Ammenäs 1:101. Ansökan om bygglov för nybyggnad av garage, ansökan i efterhand. BYGG.2022.2515

Ansökan avser bygglov för nybyggnad av garage på fastigheten Ammenäs 1:101, ansökan i efterhand. Garaget är ca 59,7 m² stort och placerat i fastighetens västra del. Ansökan avviker från gällande detaljplan.

Ammenäs 1:101. Ansökan om bygglov för nybyggnad av garage, ansökan i efterhand. BYGG.2022.2515

FÖRSLAG GARAGE m.m. AMMENÄS 1:101 UDDEVALLA KOMMUN
SKALA 1:100/A3 FKDC1:86-02

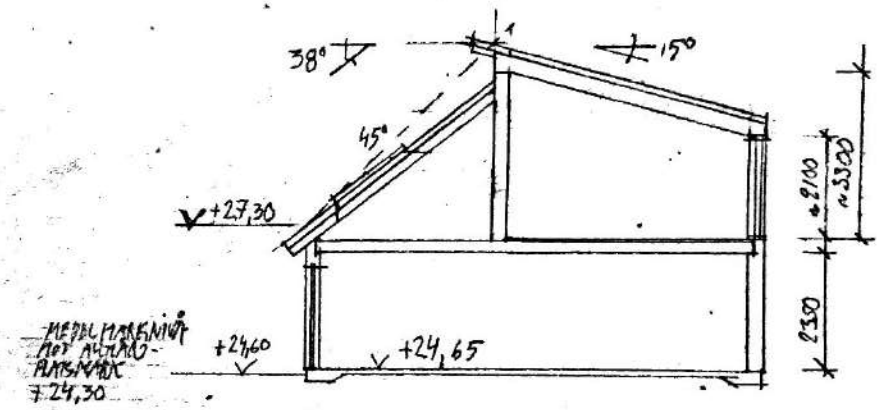
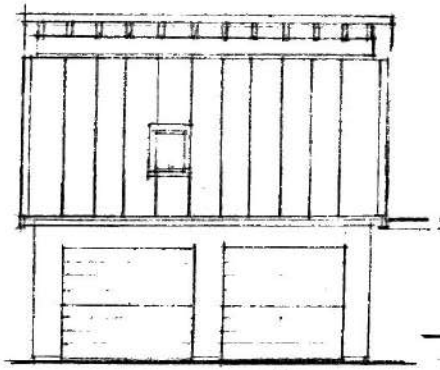
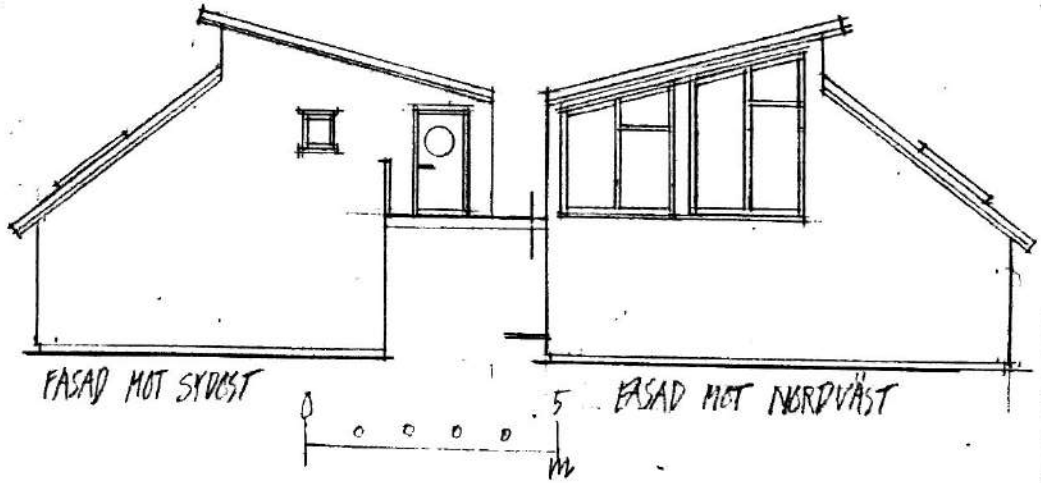
- Den sammanlagda byggnadsarean på fastigheten överstiger 200 m².
  Ansökt byggnad omfattar ca 59,7 m². Befintlig huvudbyggnad uppgår till 161,0 m².
- Avståndet till gräns mot granntomt understiger 1,5 meter. Avståndet anges vara 1,17-1,56 meter.
- Takvinkeln överskrider 27 grader. Vardera takfall anges vara 15 respektive 38 grader.

Ansökan uppfyller inte kraven i 9 kap. 30 § PBL och avvikelserna bedöms sammantaget vara alltför omfattande för att kunna bedömas utgöra en liten avvikelse enligt 9 kap. 31 b § PBL. Förvaltningen föreslår därför att bygglov ska avslås.
